Service Information

JANUAR 1995

NUMMER 160

SAILOR TRANSMITTER T2131 OG T2135 ERROR 83

T2135 Ændret layout

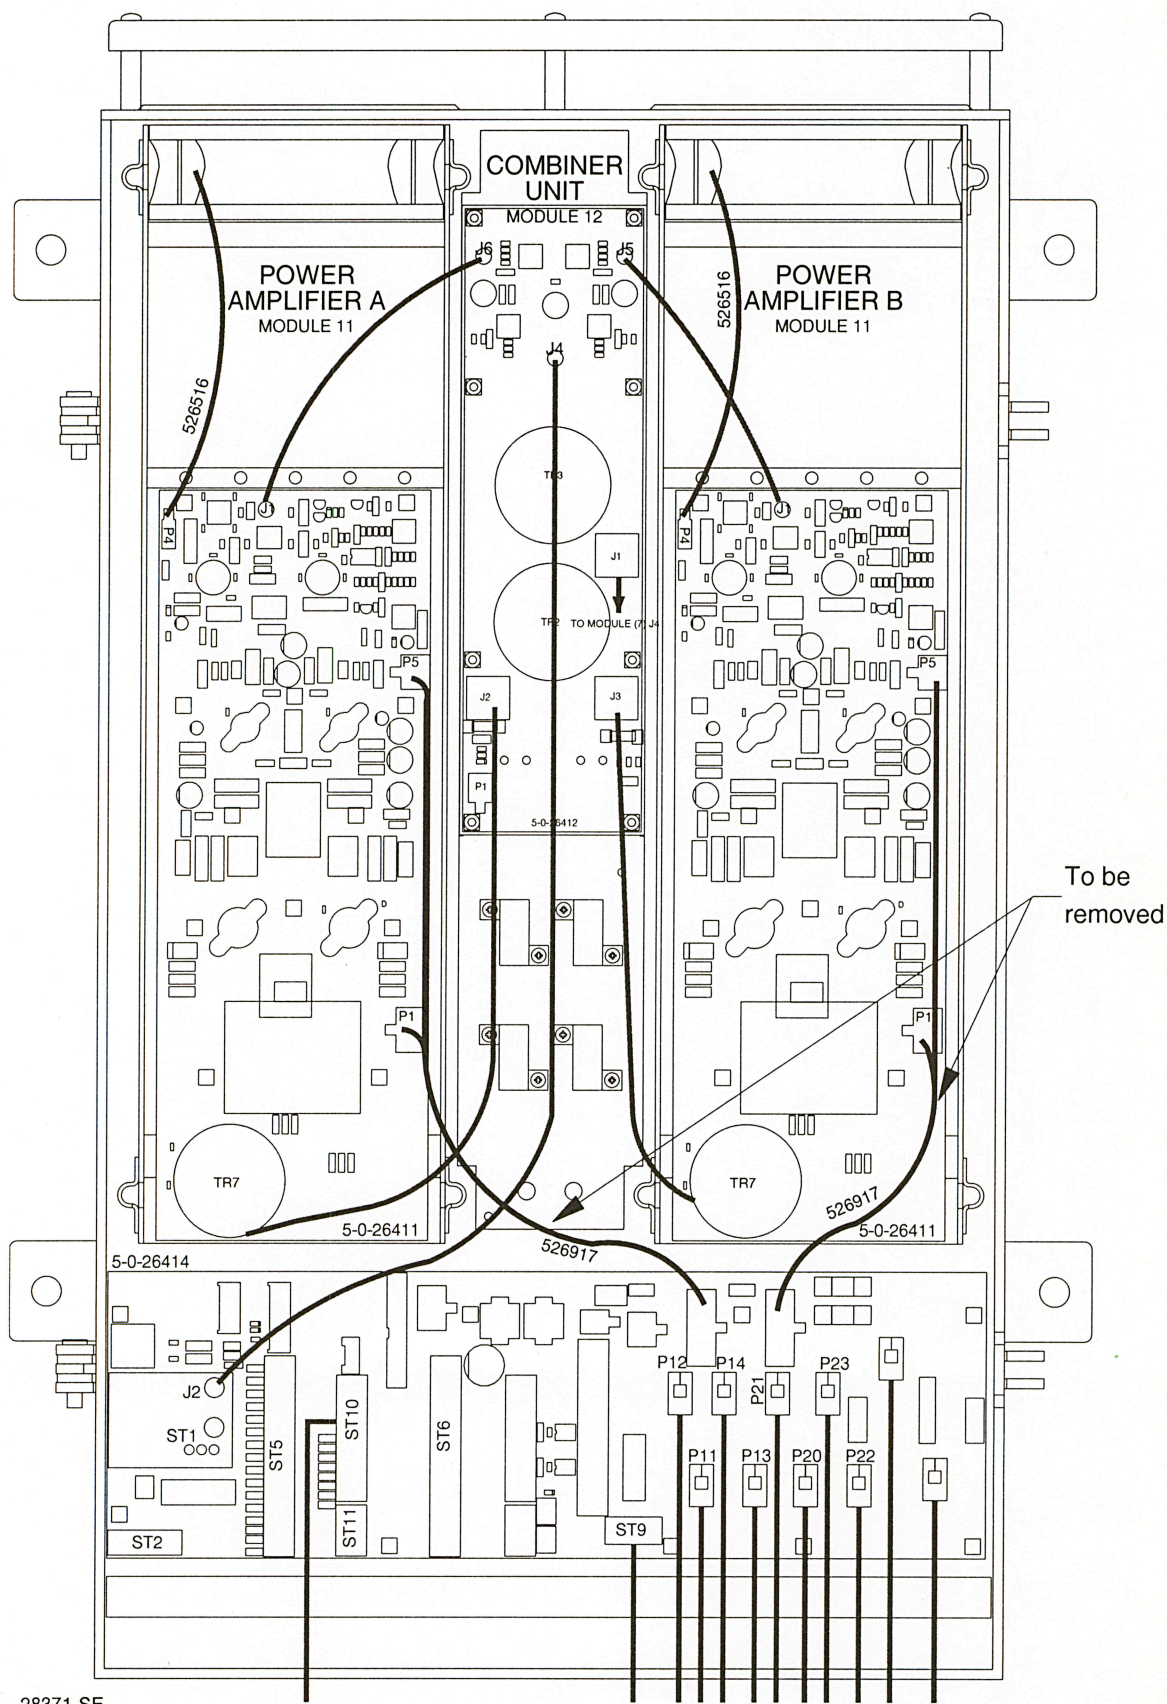
Vi har konstateret en forøget fejlfrekvens i forbindelse med error 83, for lav output power.

- Årsagen:** til denne fejl er enten for højt drive niveau eller for hård belastning af power trinet. Begge forhold fører til for stor spænding i power trinet, hvilket får strømbegrænseren i strømforsyningen til at regulere spændingen ned. Denne regulering giver reverse spændinger over basis collector dioden i udgangstransistorene med kortslutning til følge.

- Montering:** Det eksisterende kabel 526917 mellem power amplifier og connection board afmonteres og erstattes af 730142, protection unit med kabler. Se også vedlagte diagram og skitse.

- Løsning:** Der er udviklet et beskyttelseskredsløb, der tilpasser drive niveauet til forsyningsspændingen. Dette kredsløb "Protection unit modul 19" monteres. Herudover skal sendere kalibreres i henhold til servicemanualens afsnit 3, "calibration".
